## Optimizaciones al Diseño de Ingeniería de la Primera Línea del Metro de Quito

## CARACTERÍSTICAS GENERALES DE LA OPTIMIZACIÓN

## CONTRATO COMPLEMENTARIO N°1 GMQ

## TRAMO TÚNEL ENTRE LA MAGDALENA Y SAN FRANCISCO

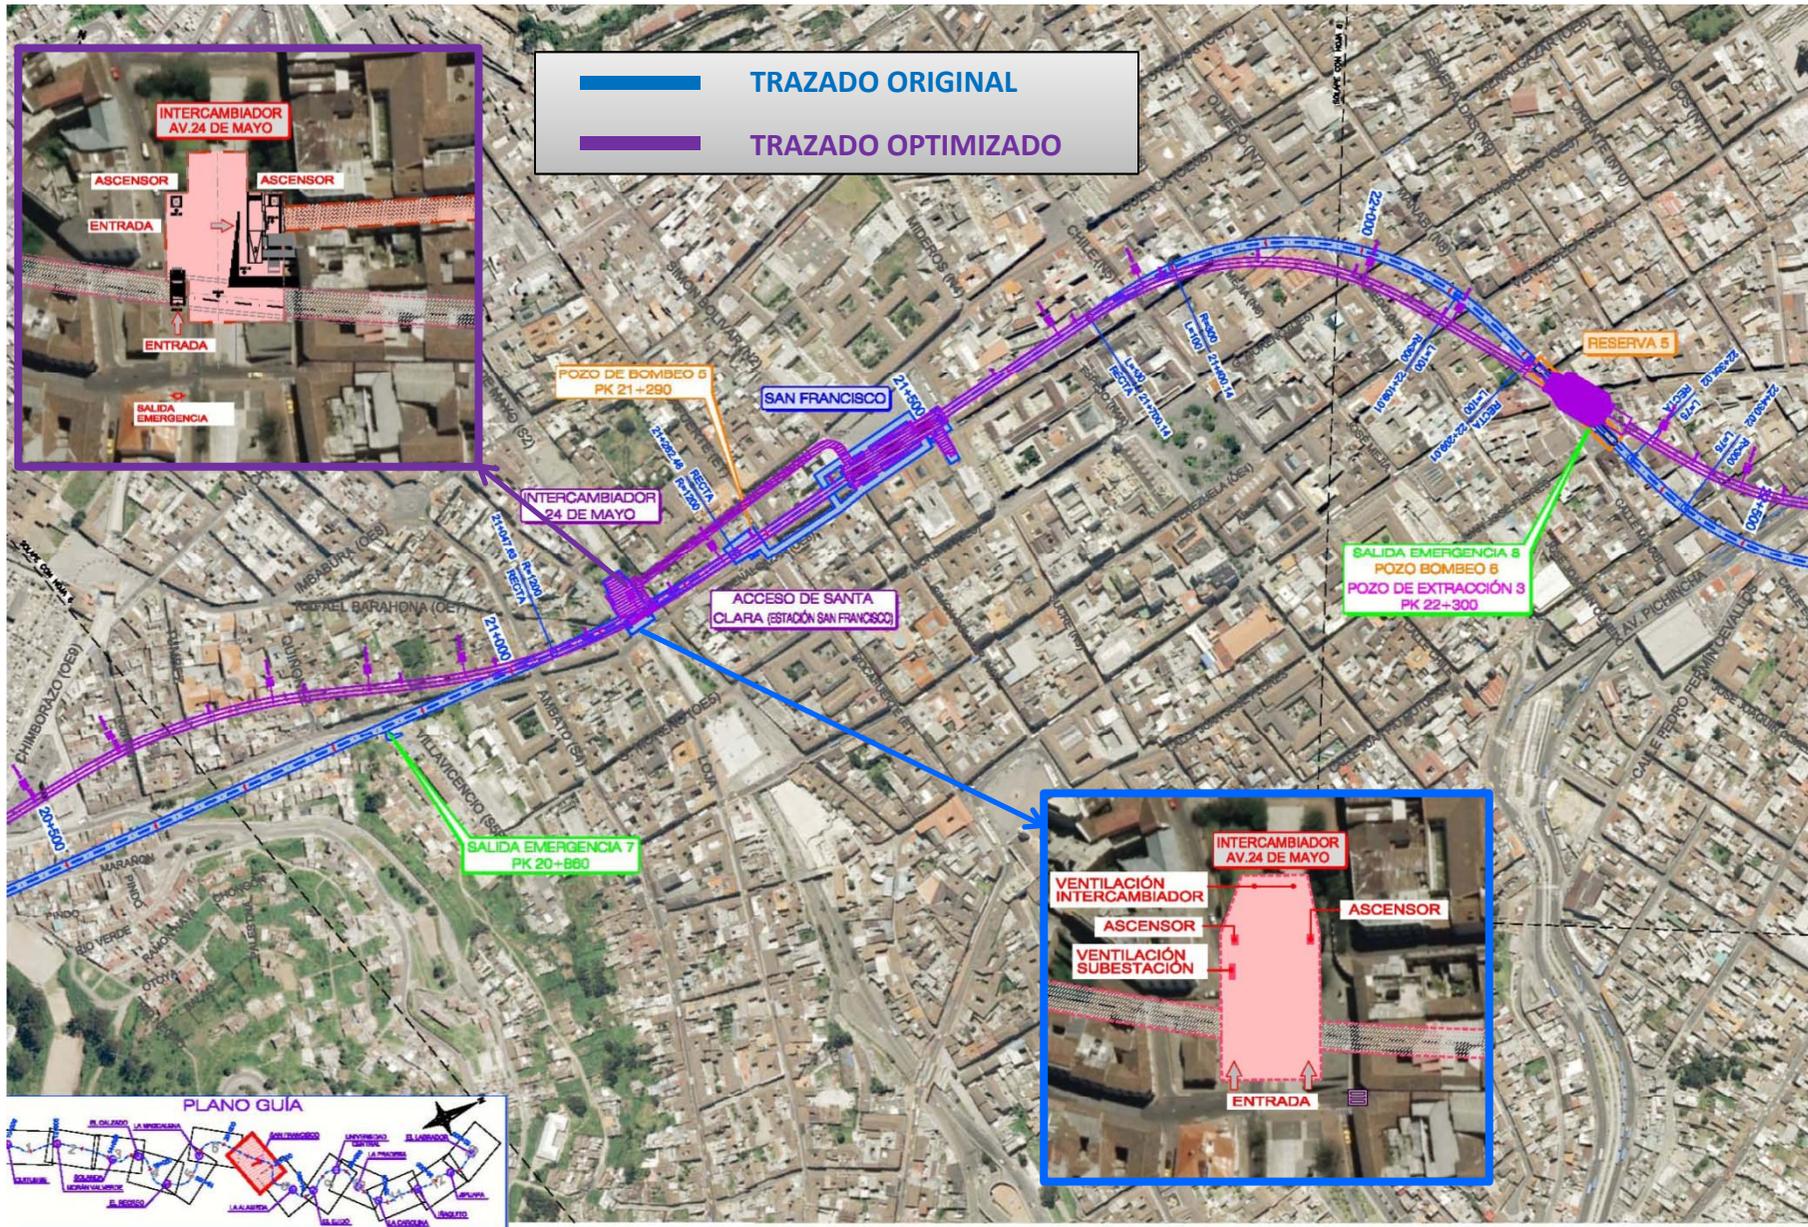
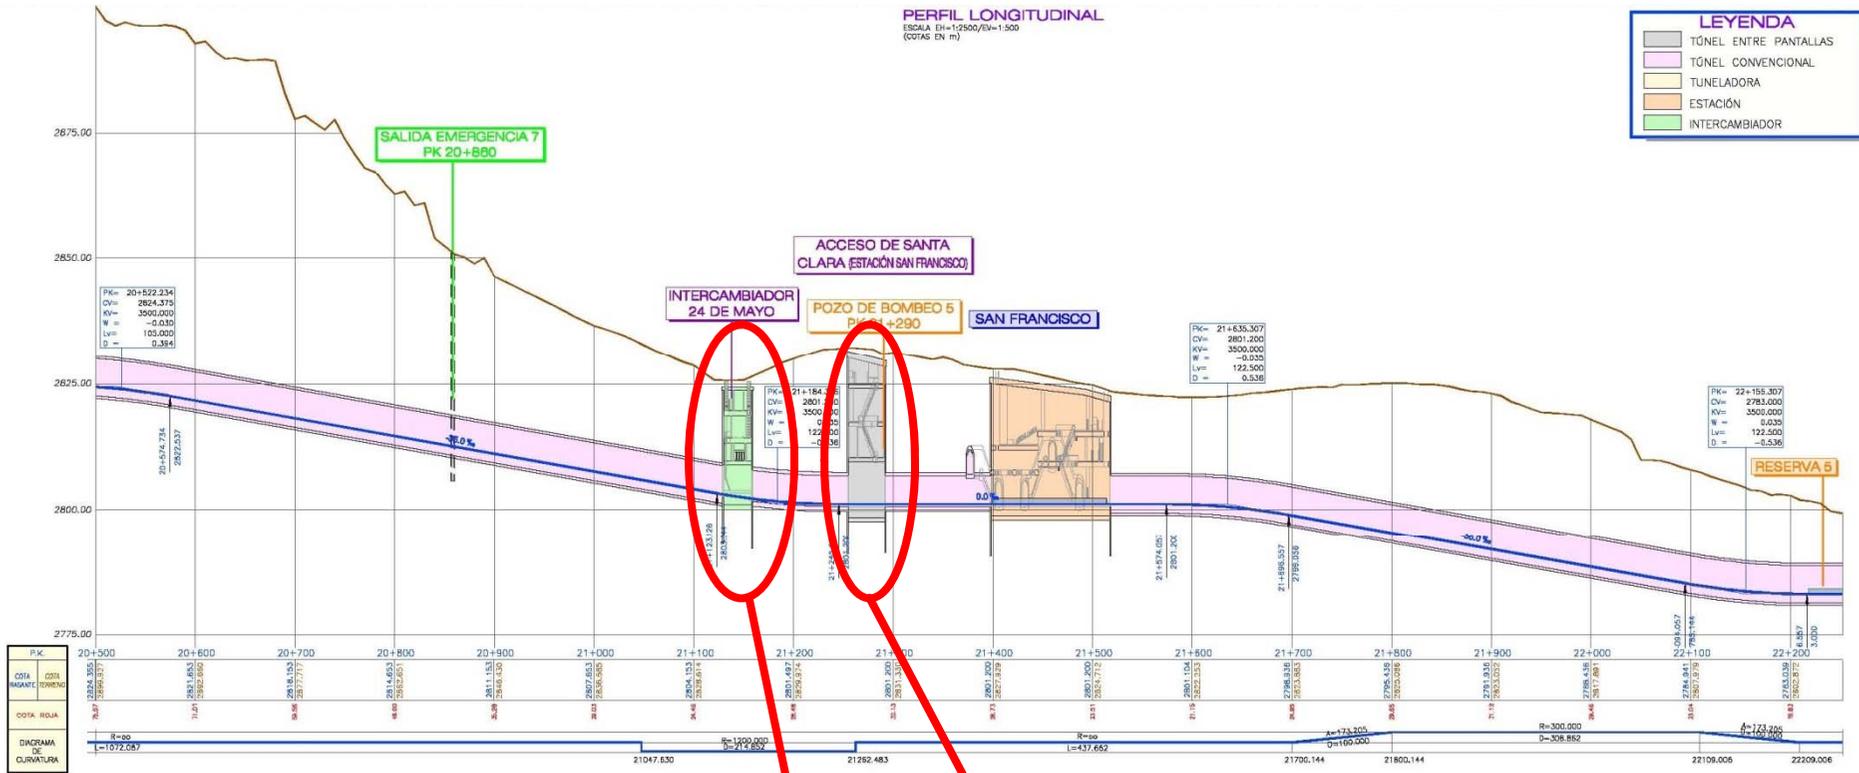
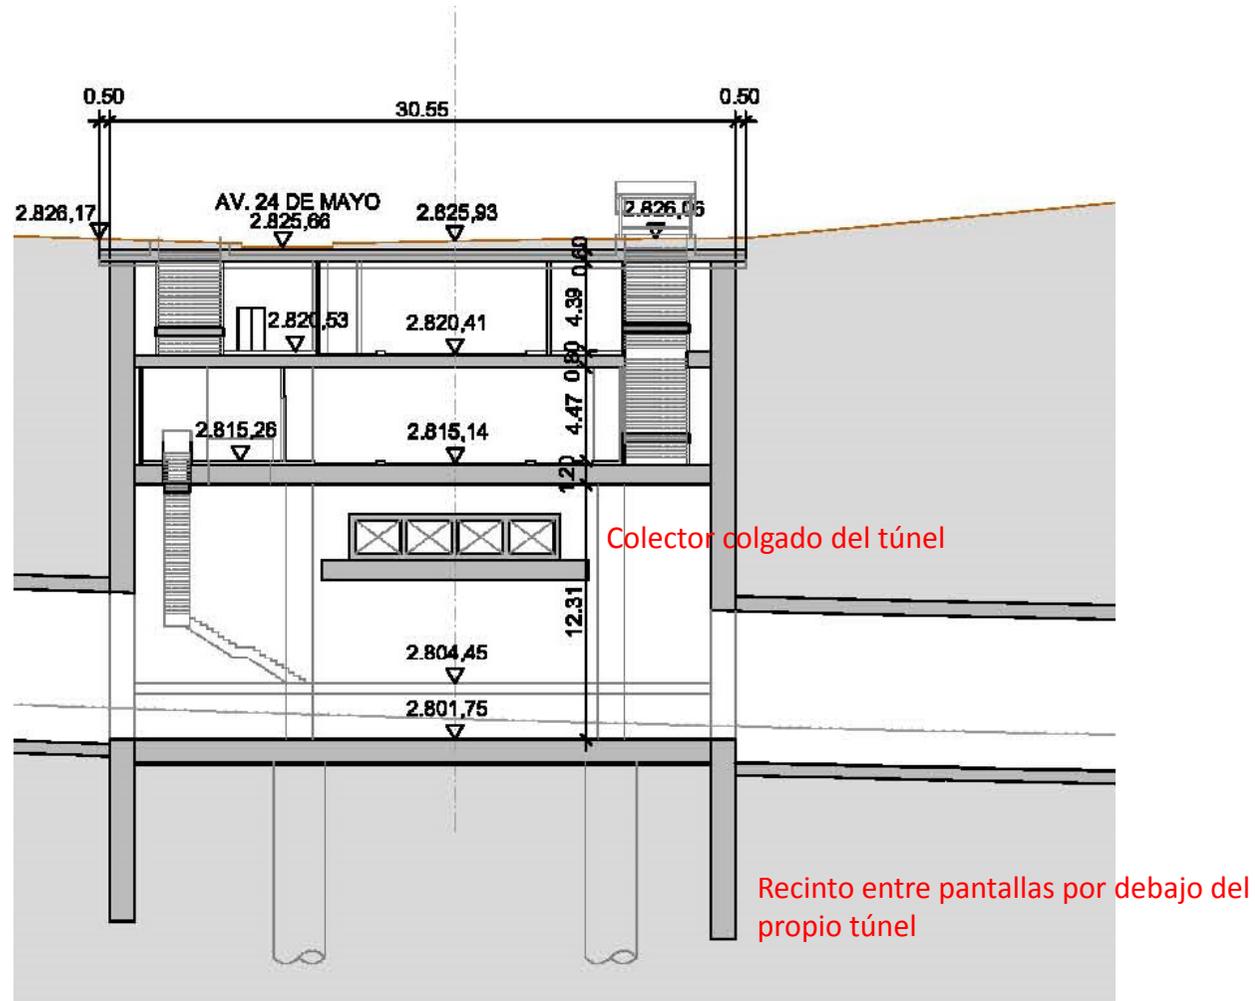
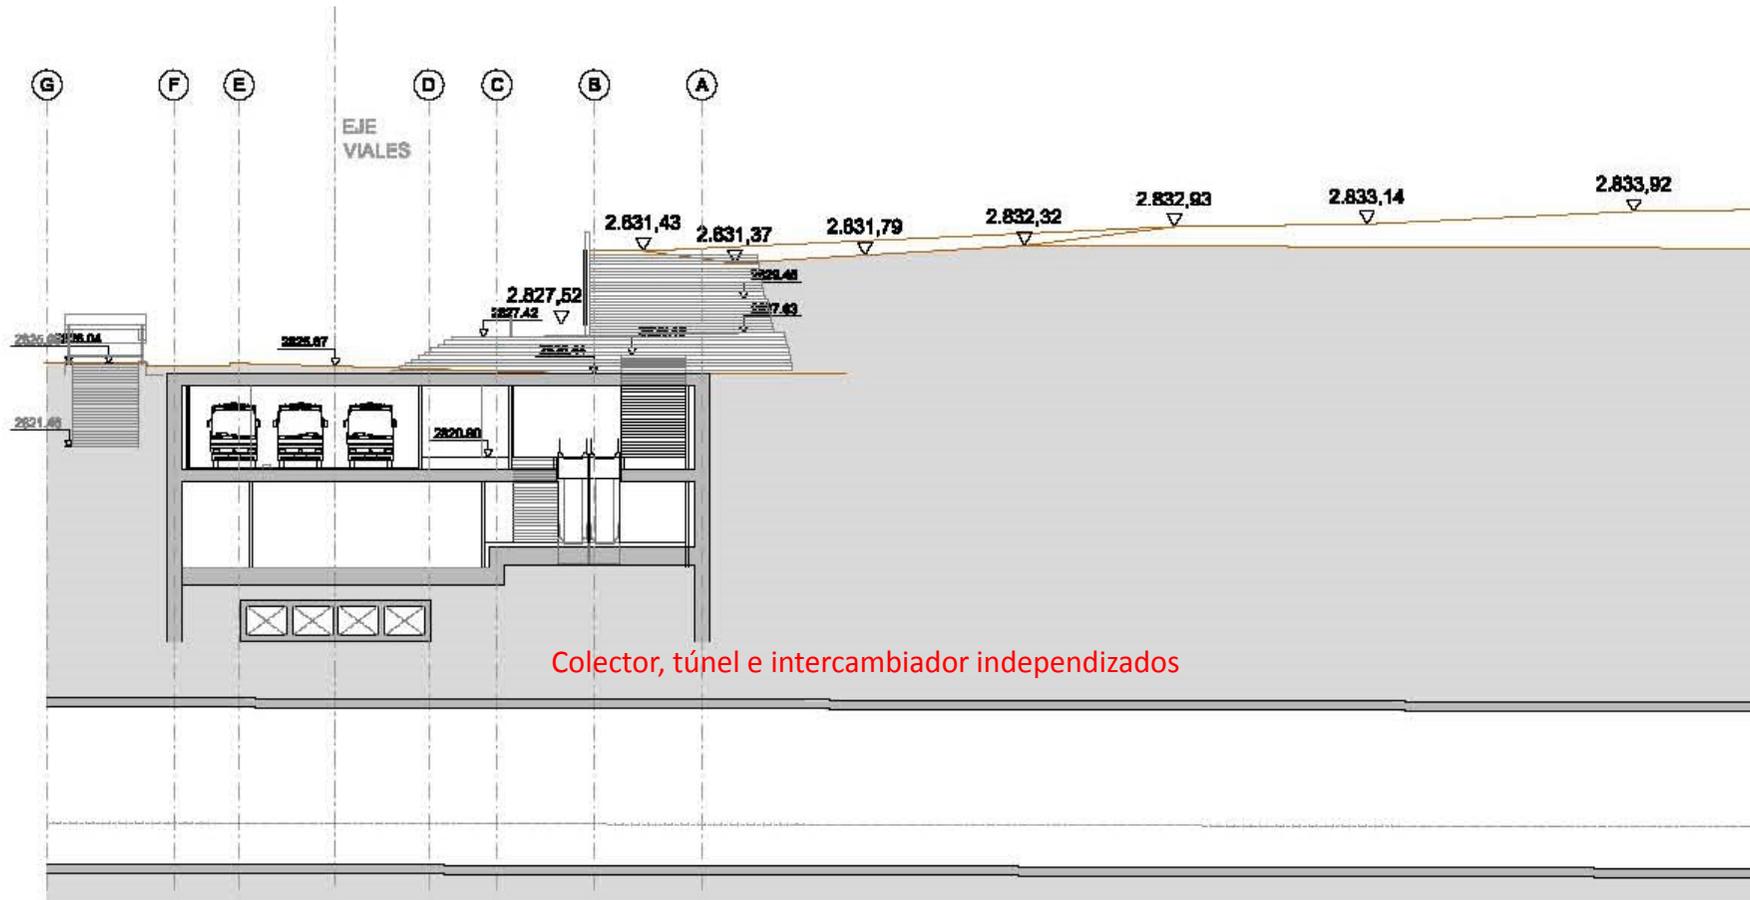
- 1) Variación del trazado en planta para alejarse de El Panecillo hacia el Oeste.
- 2) Modificación el trazado en perfil para pasar bajo el colector de 24 de Mayo sin afectarle.
- 3) Reducción en la superficie del pozo de 24 de Mayo.

- ✓ Se reduce el riesgo de encontrarse con andesita (roca dura) durante la excavación de los túneles.
- ✓ Se evita la afección al colector 24 de Mayo y con ello se reduce la profundidad de excavación necesaria para el pozo de 24 de Mayo.
